Marquillies :

Circulation apaisée pour la traversée du Moisnil

Bilan des décisions résultantes de la consultation

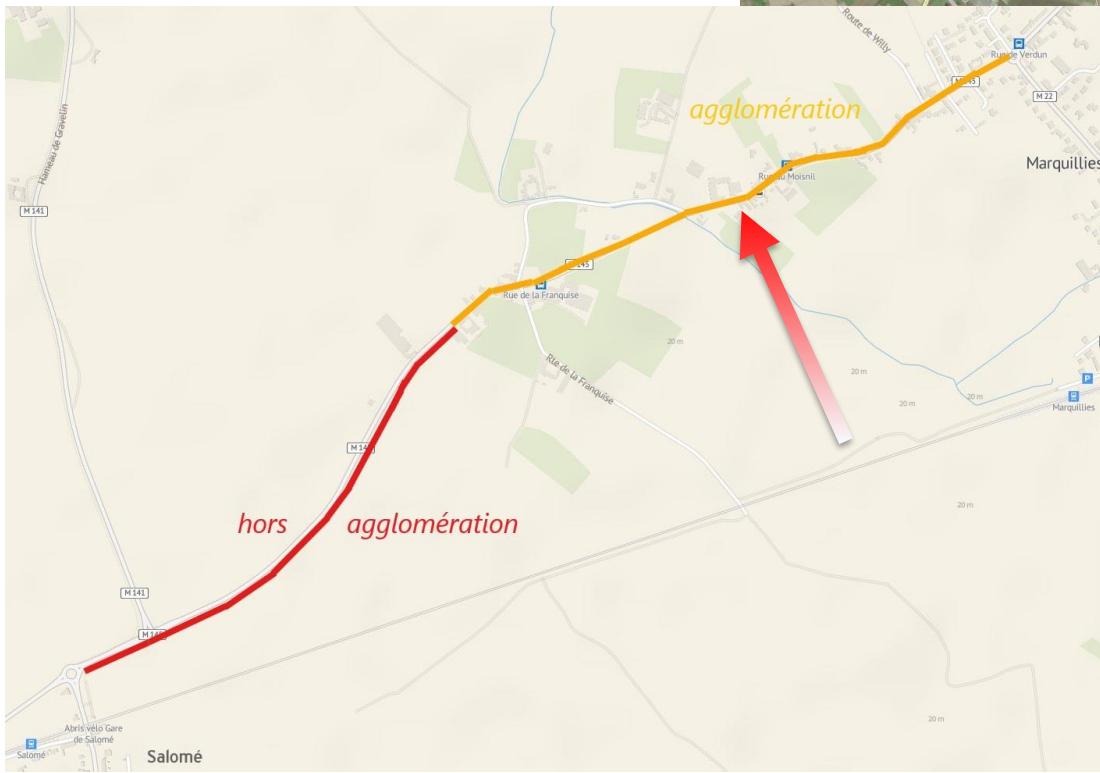
- « *faites une vraie piste à part, même en la détournant un peu de l'axe. Un chaukidou à cet endroit ne changera rien à la circulation des voitures. Il n'y a qu'à voir tous ceux qui forcent les chicanes dans le centre* »

- 1. *de solliciter des avis d'experts – demander l'avis de l'ADAV (Association Droit au Vélo) et de la Sécurité Routière sur la dangerosité des coussins berlinois installés sur les bandes de roulement formant le chaucidou, de part et d'autre de l'îlot central. Une configuration avec des coussins dépassant sur le chaucidou serait excessivement dangereuse et peu conforme à la réglementation.*

- 2. *remplacer les îlots centraux par des chicanes – remplacer les trois îlots centraux par des dispositifs de type « chicane » ou « écluse » (similaires à ceux du centre-ville) avec priorité aux automobilistes sortant de Marquillies. Cela sécuriserait les côtés de l'écluse entièrement dédiés aux cyclistes. Cette configuration pourrait rendre le franchissement des écluses moins contraignant aux heures de pointe, nécessitant des mesures compensatoires.*

- *L'aménagement de voies cyclables séparées de la chaussée (pistes cyclables) impose une emprise plus importante qu'un aménagement cyclable non séparé de la chaussée. Sur le tronçon en agglomération de la rue du Moisnil, l'emprise disponible ne permet pas la réalisation d'un aménagement séparatif.*
- ✓ *Cependant, une voie verte séparée du trafic motorisé est proposée sur le tronçon hors agglomération (de la ferme Cappoen au giratoire de la gare à Salomé).*

- *Les îlots végétalisés ont été dimensionnés pour être le dispositif le plus efficace, et ainsi :*
 - *réduire les vitesses des véhicules motorisés.*
 - *permettre le passage des engins agricoles et bus.*

La transformation de ces îlots en écluses induirait une augmentation des vitesses du fait de la linéarité engendrée par la géométrie de l'aménagement. De plus, l'effet ralentisseur serait réduit compte tenu du flux pendulaire observé sur la rue du Moisnil.
